„Dodávka 40 ks nových nízkopodlažních středněkapacitních tramvají“

DODATEČNÉ INFORMACE K ZADÁVACÍM PODMÍNKÁM

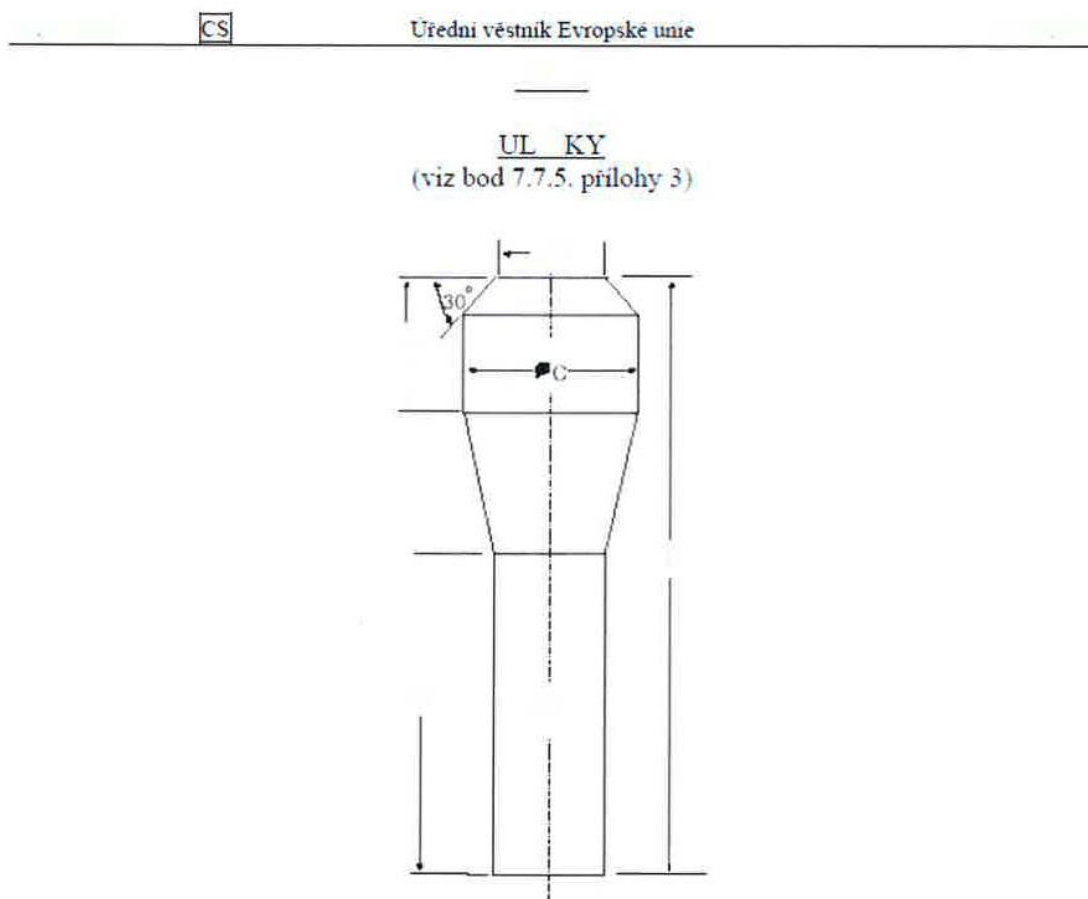
Žádáme o informaci, jakým způsobem má uchazeč udávat šířku uličky nad podvozky při zadávání údajů do "Specifikace tramvají středněkapacitních" (Příloha č. 3 Zadávací dokumentace) a do "Úroveň technických podmínek středněkapacitních tramvají" (Příloha č. 6 Zadávací dokumentace). Zadavatel v odpovědi na "Žádost o dodatečné informace č. 4 (obdržena dne 15. 9. 2016)" odpověděl, že „tento parametr je stanoven v souladu s předpisem EHK OSN č. 107“. Předpis EHK OSN č. 107 definuje v bodě 2.15 „uličku“ jako takovou, v příloze 3 bodě 7.7.6 stanovuje její přípustný sklon a v příloze 3 bodě 7.7.5 s odkazem na přílohu 4 obrázek 6 (viz. níže) pak prostřednictvím předepsaného válcového kalibru minimální šířku uličky. Pro vozidla kategorie I (tedy i poptávanou tramvaj) je to ve výšce O až 900 mm minimálně 450 mm.

Předpis tedy podle našeho názoru nedává odpovědi na dvě podstatné otázky:

Požaduje zadavatel uvedení minimální, maximální či průměrné šířky uličky v prostoru nad podvozky?

Předpokládáme, že zadavatel požaduje uvedení nejmenší šířky uličky prostoru nad podvozky, která se ve vozidle vyskytuje.

Jakou metodiku měření šířky uličky zadavatel požaduje?

Předpokládáme, že odkazem na EHK OSN č. 107 zadavatel předpokládá, že šířka uličky uvedená uchazečem bude zadána tak, aby ji bylo možné ověřit válcovým kalibrem dle přílohy 4 obrázek 6, kde průměr spodní části zkušebního válce (označen jako "A") bude odpovídat uchazečem uvedené hodnotě, ostatní rozměry zůstanou dle, v předpise uvedených, minimálních rozměrů.

Zadavatel potvrzuje, že požaduje uvedení nejmenší šířky uličky prostoru nad podvozky. Pro vozidla kategorie I (tedy i poptávanou tramvaj) se jedná o rozměr ve výšce 0 až 900 mm, který musí být minimálně 450 mm.

Pro účely hodnocení tedy uchazeč uvede hodnotu nejmenší šířky uličky prostoru nad podvozky, která se ve vozidle vyskytuje, tedy šířku uličky do výše 900 mm nad úrovní podlahy.

Zadavatel potvrzuje a uvádí, že měření šířky uličky bude provedeno kalibrovaným měřidlem.
